Abwägungstabelle

zu den eingegangenen Stellungnahmen der Behörden und sonstiger Träger öffentlicher Belange sowie der Öffentlichkeit im Rahmen der

im Rahmen des Bebauungsplanverfahrens „**Schöppflin - Areal**“ **Plan Nr. 203/09**,
Stadt Lörrach

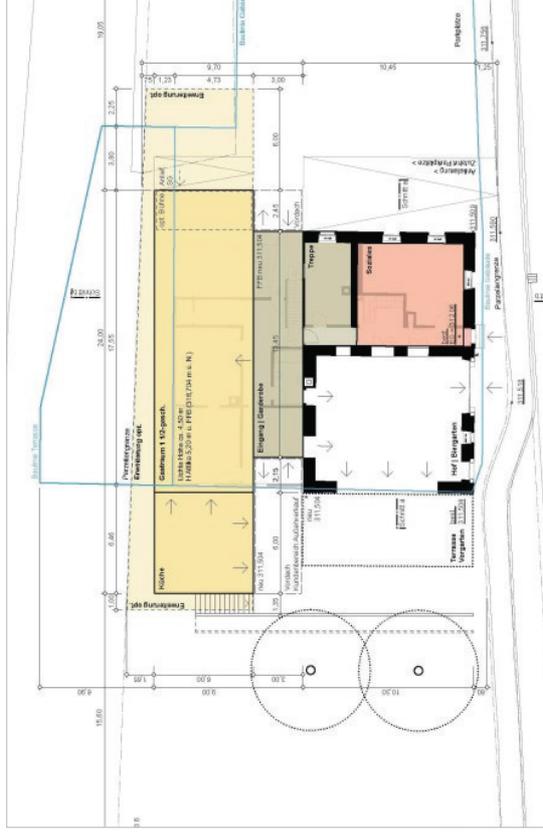
<p>Zur Sicherung der zukünftigen Stromversorgung wird um Ausweisung einer Trafostation mit einer Größe von 4,5m x 5,5m (siehe Projektplan) im Bauungsplan gebeten. Die Station wird vorerst provisorisch außerhalb der Baugrube der neuen Halle errichtet. Nach Fertigstellung der Halle, soll die Station zur Halle verschoben werden. Dieser endgültige Standort sollte im Bauungsplan eingetragen werden.</p> <p>Für die Erschließungsdetails sowie des Ablaufs, welcher auch als Gesamtausschreibung erfolgen kann, werden mind. 12 Wochen Vorlaufzeit benötigt. Ansprechpartner ist Klaus Rothfuß (Tel. 07623/92-3832, Mail: Klaus.Rothfuss@ednetze.de)</p> <p>Um weitere Beteiligung am Verfahren wird gebeten.</p>	<p>ungsplan.</p> <p>Ein endgültiger Standort für die Stromversorgung im Plangebiet steht noch nicht fest. Eine genaue Ausweisung im Bauungsplan ist daher nicht möglich. Gemäß § 14 Abs. 2 BauGB können die der Versorgung dienenden Anlagen im Plangebiet zugelassen werden, auch soweit für diese Nebenanlage keine besonderen Flächen im Bauungsplan festgesetzt sind.</p> <p>Die weiteren Anregungen wurden an die zuständigen Fachbereiche/ Fachplaner weitergeleitet, sind jedoch nicht Gegenstand des Bauungsplanverfahrens. Zu gegebenem Zeitpunkt werden die notwendigen Details abgestimmt werden.</p>

9.	<p>ED Netze GmbH</p> <p>Es bestehen keine Bedenken gegen den Bebauungsplan.</p>	<p>Kenntnisnahme. Keine Ausweisung eines Trafostandortes im Bebauungsplan.</p>
